## **ISTRUTTORIA DEL SERVIZIO PROGRAMMAZIONE URBANISTICA, SCOLASTICA E TRASPORTI**

### **COMUNE di MEDOLLA**

**Variante al Piano Strutturale Comunale (PSC) denominata "Il stralcio" adottata con deliberazione del Consiglio Comunale n.61 del 29/07/2021**

OGGETTO: **Comune di Medolla – Variante specifica al Piano Strutturale Comunale (PSC) denominata VARIANTE 2020 (2° Stralcio) relativa al Comparto Via Romana**  
Parere ambientale di competenza  
(ai sensi art.19 c.1 lett h), L.R. n.19/82 e s.m.i. e art.12 D.Lgs.152/06)

## 2. COMPARTO RESIDENZIALE "VIA ROMANA"

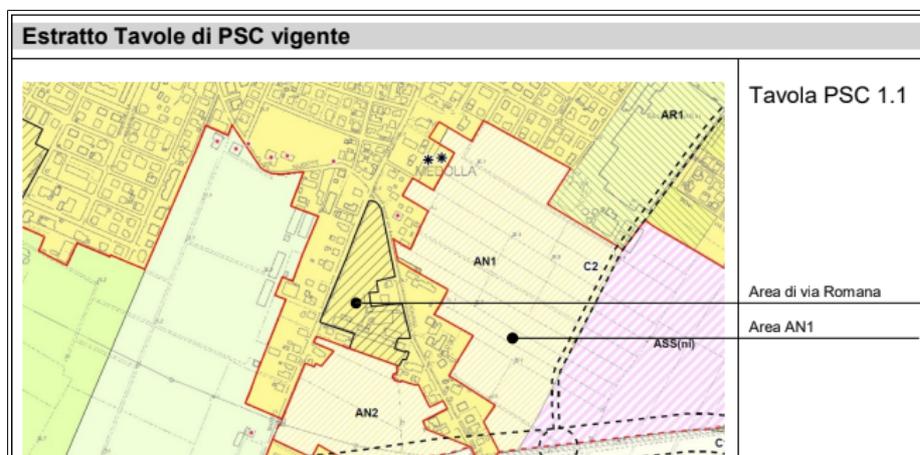
Relativamente la "SCHEDA NORMATIVA – Comparto Via Romana", che assume carattere prescrittivo, si prende atto che la stessa contiene gli elementi di sostenibilità già previsti dal PSC e accoglie le osservazioni/prescrizioni espresse dagli Enti coinvolti in sede di Conferenza di Pianificazione, necessarie per impedire o ridurre gli impatti negativi sulle componenti ambientali interessate: rumore, qualità dell'aria, acque, suolo e sottosuolo. Si fa presente che la SCHEDA nella sezione "BONIFICA DEL SITO" contiene delle inesattezze e che pertanto dovrà essere modificata come proposto nel documento "Osservazioni prot. N.11204 del 16/10/2021" redatte dal Responsabile dell'Area Edilizia Privata, Urbanistica e Mude.

**Relativamente alla "SCHEDA NORMATIVA – Comparto Via Romana" si fa presente che la stessa dovrà essere modificata/aggiornata tenendo conto delle "Osservazioni prot. N.11204 del 16/10/2021" redatte dal Responsabile dell'Area Edilizia Privata, Urbanistica e Mude.**

### Stralcio Tavola 1.1 PSC modificata

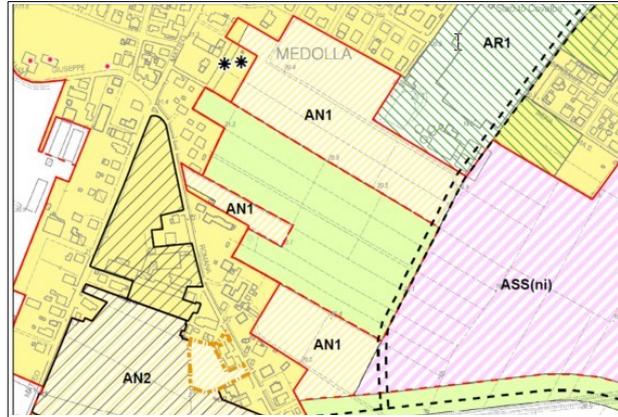
Modifica cartografica della Tavola 1.1 degli Ambiti del PSC, con stralcio di aree residenziali dall'ambito AN-1 per una quota di Superficie Territoriale (ST) pari a 59.231 mq (riduzione di circa 8.885 mq di SC) con ripristino a zona agricola periurbana (AAP) e con mantenimento del corridoio infrastrutturale per la nuova viabilità dell'ambito ASS(ni), trattandosi di previsioni strutturali del PSC non ancora attuate che dovranno essere oggetto di valutazione all'interno del nuovo strumento urbanistico PUG. Di seguito si riporta lo stralcio della Tavola 1.1 del PSC attuale e modificata.

Le aree oggetto di variante sono sottoposte anche all'insieme dei vincoli riportati nelle Tavole 2.1 del PSC; tali vincoli in sede di attuazione del PdC Convenzionato di Via Romana dovranno essere opportunamente rispettati.
